Oggetto: D.Lgs. 152/2006 e s.m.i. Procedura di Verifica di Assoggettabilità a VIA - Progetto: Ampliamento area stoccaggio veicoli dell'impianto localizzato in Via M. Ferrari n. 1 a Cressa. Proponente: Multiservice srl - TRASMISSIONE CONTRIBUTO TECNICO-SCIENTIFICO.

CONTRIBUTO TECNICO-SCIENTIFICO

**Progetto: Ampliamento area stoccaggio veicoli dell'impianto localizzato in Via M. Ferrari
 n. 1 a Cressa.**

Proponente: Multiservice srl

Figura 3: vista aerea (fonte Google maps)

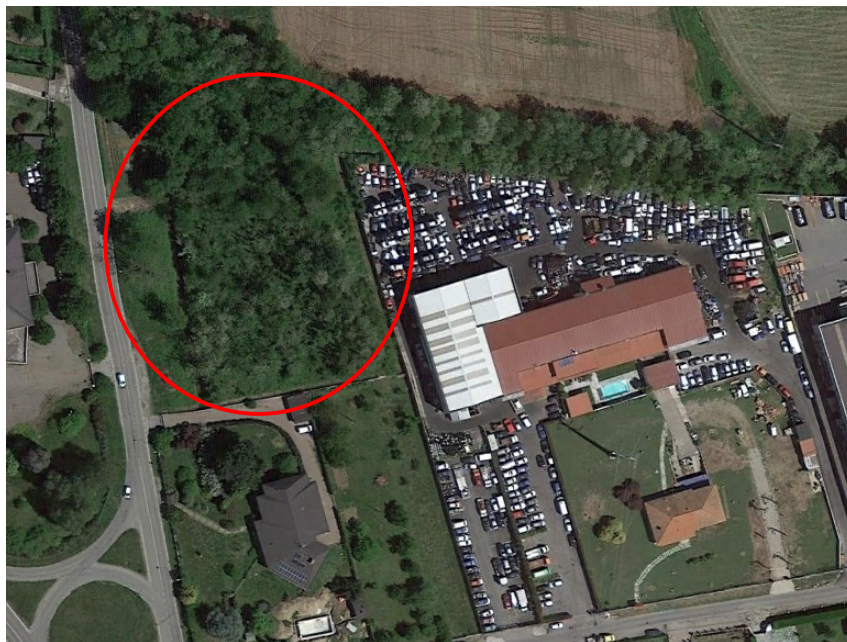
La presenza di un'area boscata si evince anche dalla foto aerea di Google Maps riportata nella figura seguente:

In merito, si chiede se l'intervento necessari di autorizzazione paesaggistica e, in caso sia già stata espletata, di fornire un riscontro in relazione alle risultanze di tale procedura.

Figura 4: Estratto carta della connettività ecologica del Progetto Novara in rete

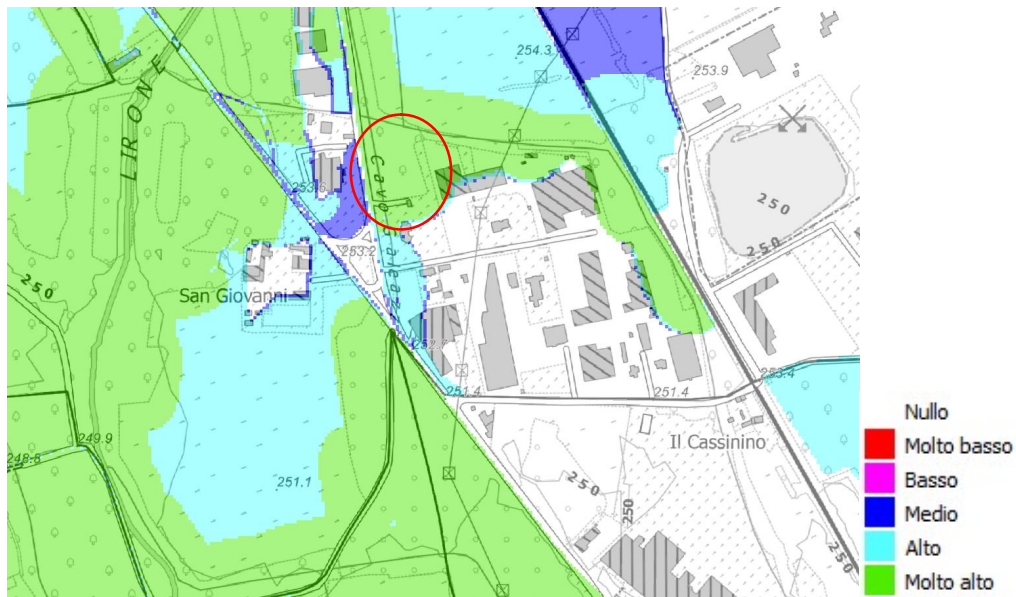
In particolare, l'analisi degli impatti sulle componenti in esame non ha preso in considerazione gli esiti del progetto *“Novara in rete - studio di fattibilità per definire la rete ecologica in provincia di Novara”*². Dall'analisi degli elaborati disponibili si osserva che l'area di interesse è caratterizzata da elevati valori di connettività, come si evince dalla figura seguente.

Tenuto conto che l'area ha un elevato valore di connettività, preso atto che il PRGC ha recepito, traslandola, la rete ecologica prevista dal Piano Territoriale Provinciale, si chiede di valutare l'opportunità di prevedere compensazioni ecologiche per gli interventi in progetto e di dettagliare gli interventi di mitigazione previsti anche con riferimento alla necessità di prevedere una barriera esterna di protezione ambientale come indicato dal punto 2.3 dell'allegato I al D.Lgs. 209/2003.
